INFORME DE HITO DE CONTROL
N° 079-2022-OCI/5303-SCC

**PROYECTO DE INVERSIÓN: “CREACIÓN DE LOS SISTEMAS
DE AGUA POTABLE DEPENDIENTES DEL RESERVORIO N-31
Y ALCANTARILLADO SANITARIO DEL DISTRITO DE CERRO
COLORADO, PROVINCIA, DEPARTAMENTO Y REGIÓN DE
AREQUIPA” - CUI N° 2331087**

HITO DE CONTROL N° 2 - EJECUCIÓN DE OBRA

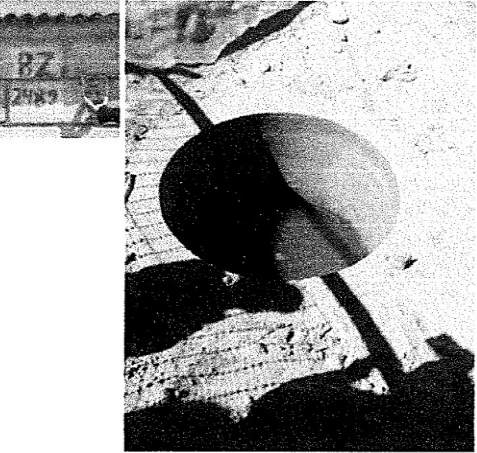
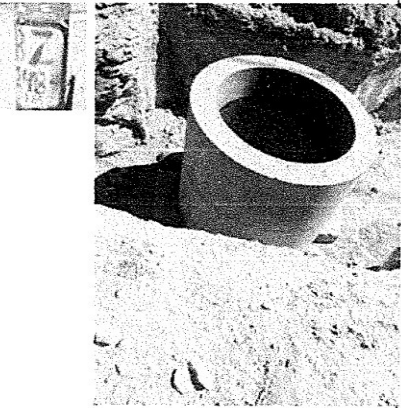
Fotografía N° 3	Fotografía N° 4
Descripción: Se aprecia en el fondo del buzón sin techo, un sólido que esta por ingresar al empalme con la tubería y podría atorar la red de desagüe.	Descripción: Se aprecia en el fondo del buzón sin techo, material fino que está ingresando al empalme con la tubería y podría atorar la red de desagüe.

Fotografía N° 5	Fotografía N° 6

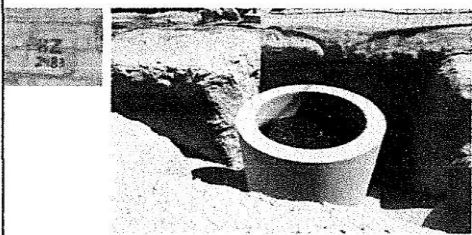
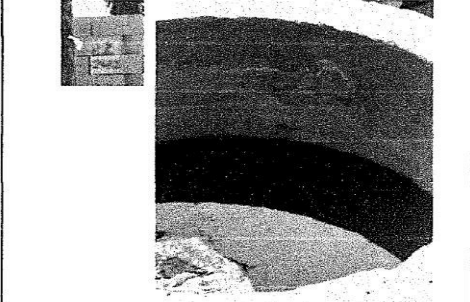
Descripción: Se aprecia una zanja que no tiene en uno de sus lados el respectivo cerco de seguridad.	Descripción: Se aprecia una zanja que no tiene el respectivo cerco de seguridad.

Fotografía N° 7	Fotografía N° 8

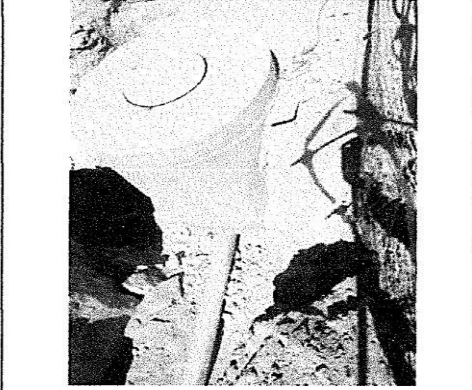
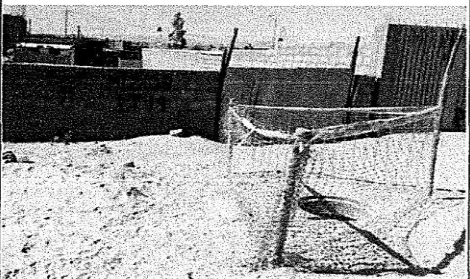
Descripción: Se aprecia el buzón N° 2489 sin techo y con restos de plásticos que flotan sobre el agua estancada; de acuerdo a lo indicado por el ingeniero residente, el agua sería de las pruebas hidrostáticas.	Descripción: Se aprecia el buzón N° 2484 sin techo y con agua estancada; de acuerdo a lo indicado por el ingeniero residente, el agua sería de las pruebas hidrostáticas. Además, el agua ya está de color verde.

Fotografía N° 9	Fotografía N° 10

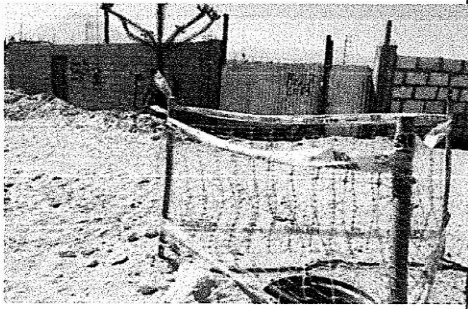
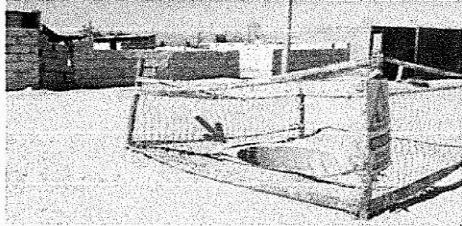
Descripción: Se aprecia el buzón N° 2483 sin techo y con agua estancada; de acuerdo a lo indicado por el ingeniero residente, el agua sería de las pruebas hidrostáticas. Además, el agua ya está de color verde.	Descripción: Se aprecia el buzón N° 2482 sin techo y con agua estancada; de acuerdo a lo indicado por el ingeniero residente, el agua sería de las pruebas hidrostáticas. Además, el agua ya está de color verde.

Fotografía N° 11	Fotografía N° 12

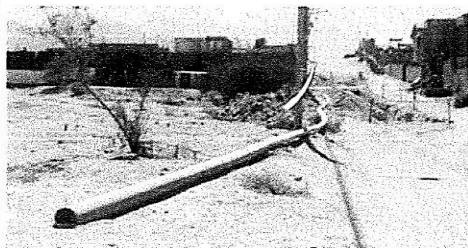
Descripción: Se aprecia un buzón con tapa y tubería de desagüe. Pero también se aprecia que han caído piedras que podrían deteriorar las tuberías.	Descripción: Se aprecia un buzón sin tapa frente al predio ubicado en la MZ 27 Lt 19.

Fotografía N° 15	Fotografía N° 16

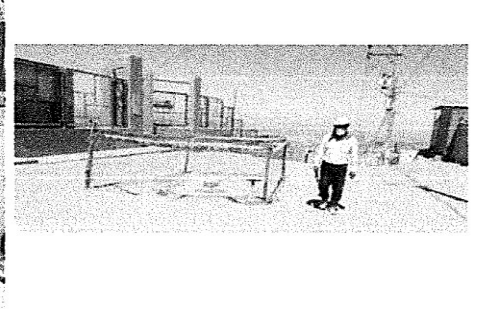
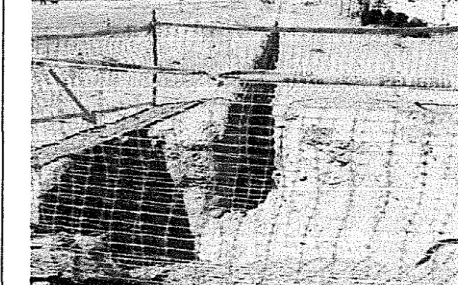
Descripción: Se aprecia 100 ml. aproximadamente de tubería de DN 200 mm NTP ISO 8772 SN2 para desagüe que está a la intemperie, frente al buzón 1200.	Descripción: Se aprecia un buzón sin techo con un aviso de peligro, pero el cerco de seguridad no es el adecuado y una zanja en la parte posterior sobre la cual no hay cerco de seguridad. También vemos material excedente apilado a un costado de las excavaciones.

Fotografía N° 21	Fotografía N° 22

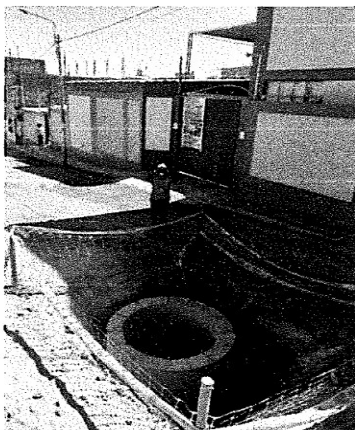
Descripción: Se aprecia excavación para buzón y material excedente a un costado.	Descripción: Se aprecia 100 m. aproximadamente de tubería de DN 200 mm NTP ISO 8772 SN2 para desagüe que está a la intemperie.

Fotografía N° 23	Fotografía N° 24

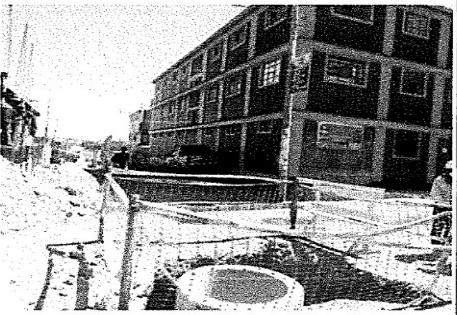
Descripción: Se aprecia buzón sin techo, malla de seguridad muy pegado al corte de terreno, también existe material excedente a un costado.	Descripción: Se aprecia que la excavación de la fotografía anterior tiene una profundidad de 3.20 m.

Fotografía N° 25	Fotografía N° 26

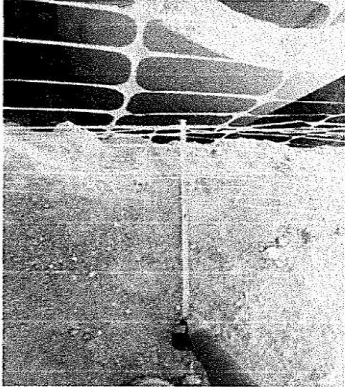
Descripción: Se aprecia que el cerco de seguridad de la fotografía N° 23 está a 10 cm. del corte del terreno.	Descripción: Se aprecia buzón sin techo, frente a un colegio de educación inicial y otro centro educativo de educación primaria y secundaria; también la malla de seguridad está muy cerca del corte del terreno.

Fotografía N° 27	Fotografía N° 28

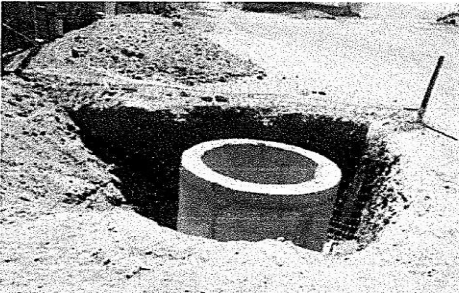
Descripción: Se aprecia buzón sin techo, frente a un centro educativo particular de educación inicial, primaria y secundaria; también el cerco de seguridad está muy cerca del corte del terreno.	Descripción: Se aprecia buzón sin techo, a 100 m. aproximadamente de centros educativos estatales y particular con educación inicial, primaria y secundaria. también falta parte del cerco de seguridad.

Fotografía N° 29	Fotografía N° 30

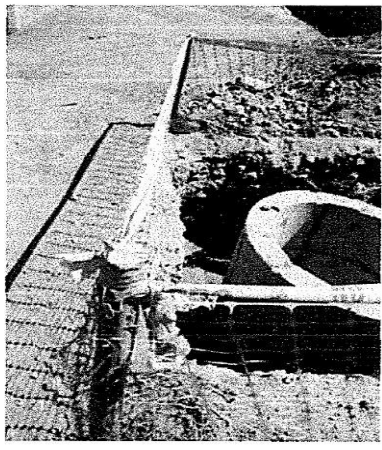
Descripción: Se aprecia buzón sin techo, el cerco de seguridad está muy cerca al corte del terreno.	Descripción: Se aprecia que el cerco de seguridad de la fotografía N° 29 está a 25 cm. aproximadamente del corte del terreno.

Fotografía N° 31	Fotografía N° 32

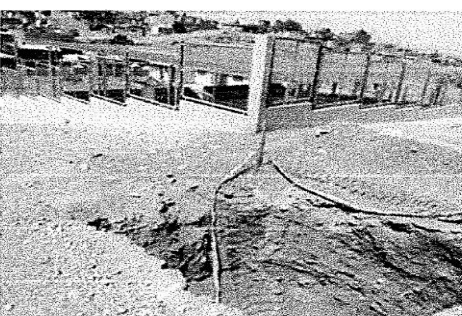
Descripción: Se aprecia buzón N° 905 sin techo, el cerco de seguridad está colapsado; también existe material excedente a un costado	Descripción: Se aprecia buzón sin techo, el cerco de seguridad está colapsado; también se aprecia material excedente a un costado.

Fotografía N° 35	Fotografía N° 36

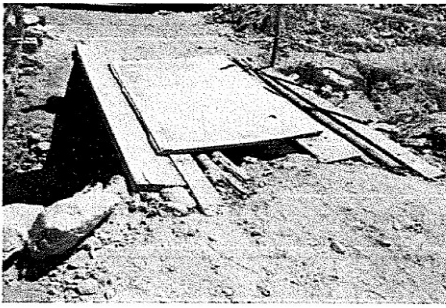
Descripción: Se aprecia corte de terreno para buzón	Descripción: Se aprecia corte de terreno para buzón, y el cerco está colapsado..

Fotografía N° 37	Fotografía N° 38

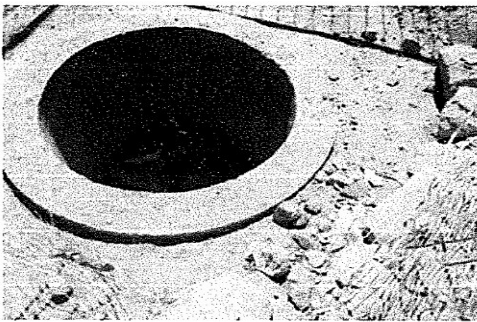
Descripción: Se aprecia zanja sin cerco de seguridad.	Descripción: Se aprecia 100 m. aproximadamente de tubería de DN 200 mm NTP ISO 8772 SN2 para desagüe que está a la intemperie,

Fotografía N° 41	Fotografía N° 42

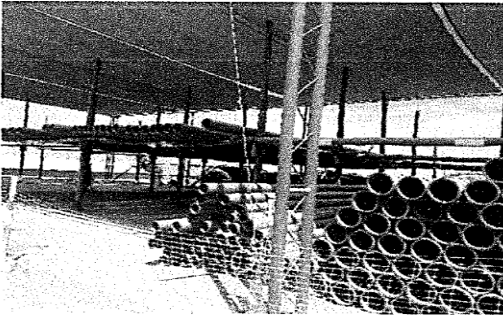
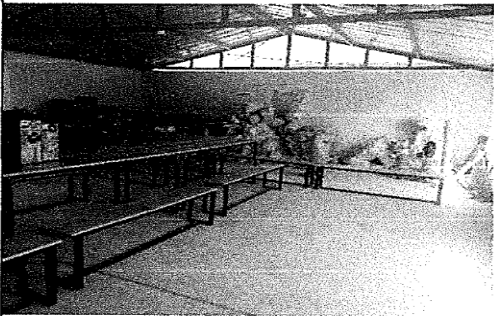
Descripción: Se aprecia buzón sin techo y en su fondo material plástico que está a punto de ingresar a la tubería y que podría atorar la red de desagüe.	Descripción: Se aprecia corte de terreno para buzón con cerco de seguridad junto al corte y material excedente a un costado.
